東京電力(株)福島第一原子力発電所3号機において長期保管したMOX新燃料の健全性に係る確認結果について

平成22年8月4日
原子力安全・保安院

確認方針

長期保管したMOX新燃料の健全性が確保され、これを使用しても原子炉の安全運転に支障を来さないことを確認

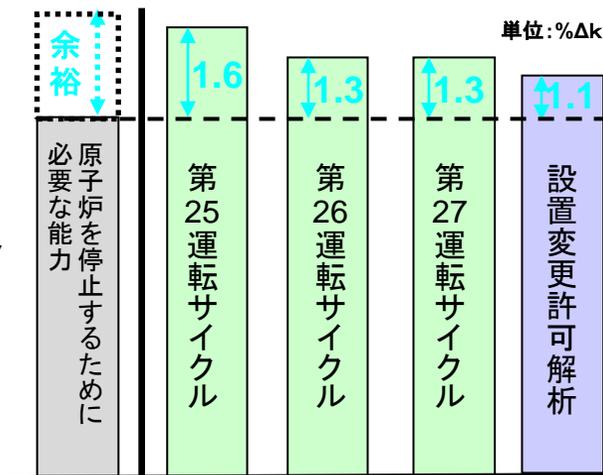
- 停止余裕については、第25から第27サイクルの炉心において、最大反応度価値を有する制御棒1本が完全に引き抜かれた場合でも、炉心を未臨界にできる。
- 減速材ボイド係数、ドップラ係数及びこれらの反応度係数を総合した出力反応度係数はサイクルを通じ負となる。
- ほう酸水注入系の制御能力については、第25から第27サイクルについて評価した結果、基準を満足する。

東京電力の評価について、MOX燃料の長期保管による燃料の組成変化に伴う燃料の反応度特性の影響を適切に考慮し評価していること、評価結果は判断基準を満足していることを確認。なお、停止余裕及びほう酸注入時の実効増倍率は、取替炉心毎に管理される。

最小限界出力比の燃焼変化(第25サイクル)

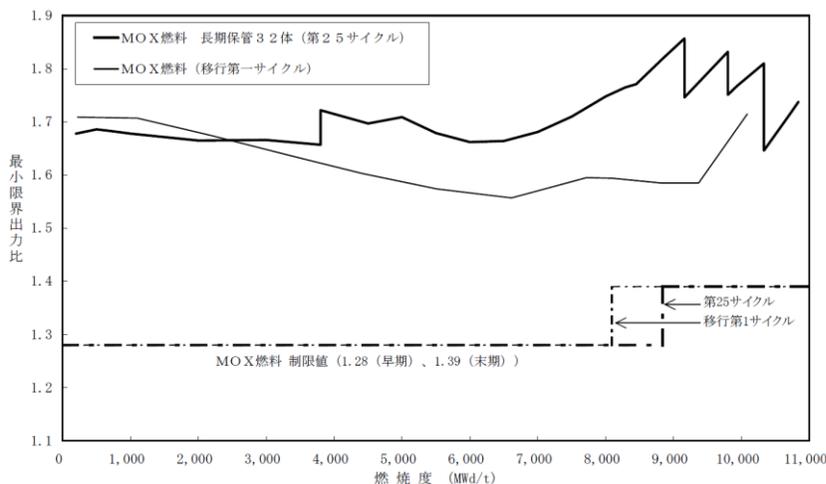
- 通常運転時のMCPR及び最大線出力密度の制限については、第25から第27サイクルにおいて、これを満足して運転することが可能である。

また、運転時の異常な過渡変化時においても、制限値を遵守することで、燃料の許容設計限界を超えることはない。

東京電力の評価について、MOX燃料の長期保管による燃料の組成変化に伴う燃料の反応度特性の影響を適切に考慮し評価していること、評価結果は判断基準を満足していることを確認。なお、MCPR及び最大線出力密度については取替炉心毎に管理される。

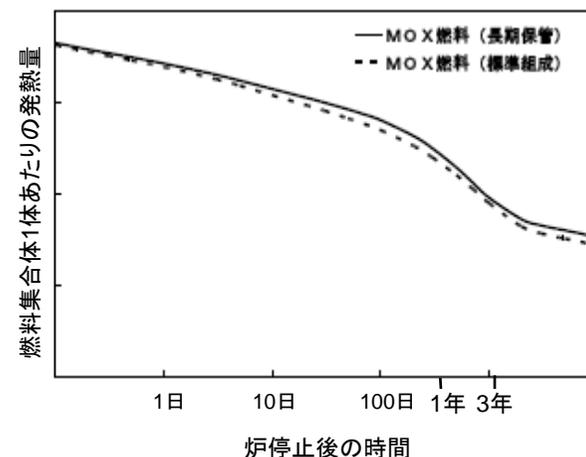
長期保管したMOX燃料の無限増倍率の最大値が設置変更許可における評価条件である無限増倍率(1.23)を下回ることから、想定されるいかなる場合でも臨界を防止できる。

長期保管したMOX燃料が使用済燃料となった際の崩壊熱が、標準組成の使用済MOX燃料より大きくなるが、設置許可時の評価の保守性はそのままでも評価を実施しても基準を満足する。

今回の評価	設置変更許可解析	基準
厳しい状態を仮定した評価	62.8℃	62.3℃	65℃以下

東京電力の評価について、MOX燃料の長期保管による燃料の組成変化に伴う影響を適切に考慮し評価していること、評価結果は判断基準を満足していることを確認。なお、使用済燃料プール水温は、常時監視され、管理される。

外観確認の例

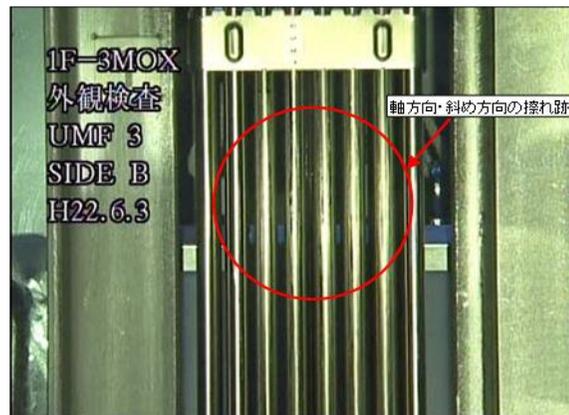
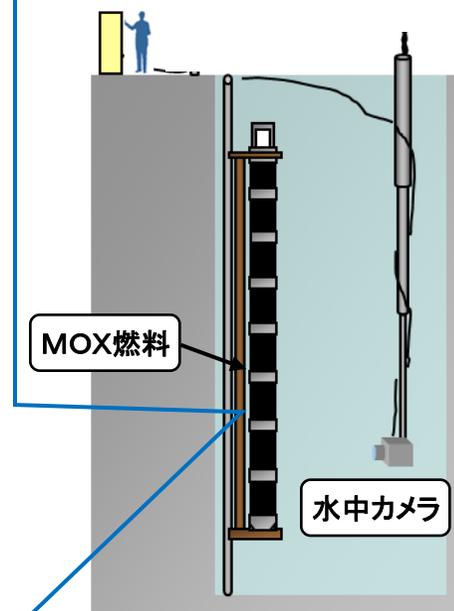
東京電力の社内規程に準じて水中テレビカメラによる外観確認を実施

- 燃料棒表面等には金属光沢が認められ、腐食等は認められない。
- 構成要素の損傷、変形及び欠如は認められない。
- 燃料棒の間隙に狭小な箇所は認められない。

- 東京電力は、必要な文書を定め、要領書に従って外観検査を適切に実施し、その判定も適切であることを確認。
- 保安院は、代表性を考慮した3体の外観確認を行い、判断基準を満足することを確認。
- 輸入燃料体検査時(平成11年)の映像と比較し、擦れ跡等は燃料受入時において確認されていることを確認。

ファイバースコープ確認の例

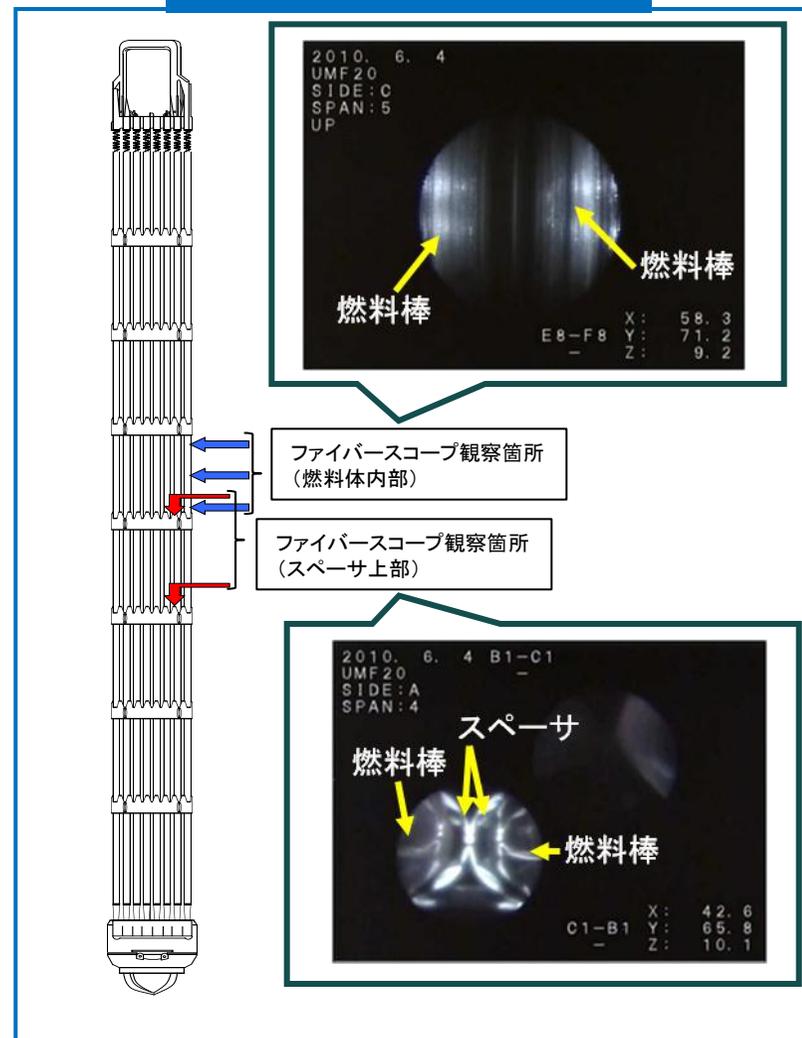
○MOX燃料32体には、いずれも燃料健全性に影響を及ぼす異物が無いことを確認。

- 本年6月3日、4日に実施した立入検査等により、以下を確認した。
- 東京電力は、ファイバースコープ等の確認のため、「実施計画」等の文書を定め、これに従い確認が適切に実施され、その判定も適切であることを確認。
 - 保安院は、代表性を考慮した1体についてスペーサ上部からの確認を行い、判断基準を満足することを確認。
 - さらに、保安院独自の観点として、MOX燃料の内部に位置する燃料棒等の表面も確認し、外周部の燃料棒等と表面状態に差異がないことも確認。

水質管理確認の例

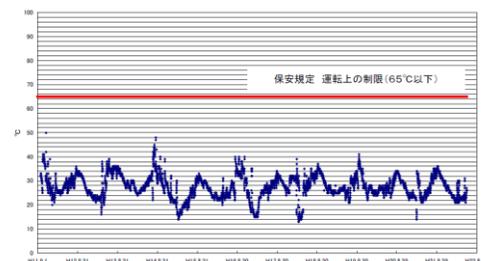
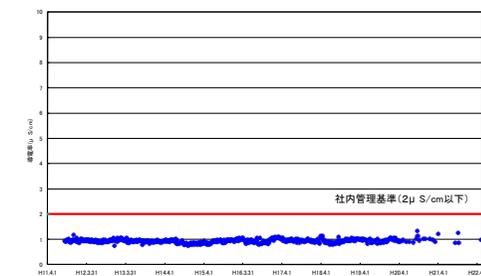
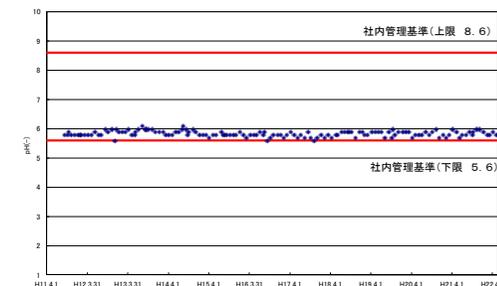
- MOX燃料保管期間中、使用済燃料プールの水位、水温及び水質は基準を満足していた。
- 燃料取扱い作業において燃料健全性に影響する不適合は発生していない。
- 保管期間中の最大の地震は2003年5月26日の宮城県沖を震源とする地震であり、地震発生後のパトロールにおいて異常が無いことを確認。

- 使用済燃料プールの水位、水温、導電率及びpH等は、燃料受入れから現在まで、保安規定や社内管理値を満足しており、適切に管理されていることを確認。
- 燃料取扱い作業時に燃料健全性に影響する不適合は発生していないことを確認。
- 保管期間中の地震加速度が最も大きな地震は2003年5月26日の宮城県沖を震源とする地震であり、地震後に実施したパトロールに係る点検結果報告書から、MOX新燃料集合体に異常が確認されていないことを確認。
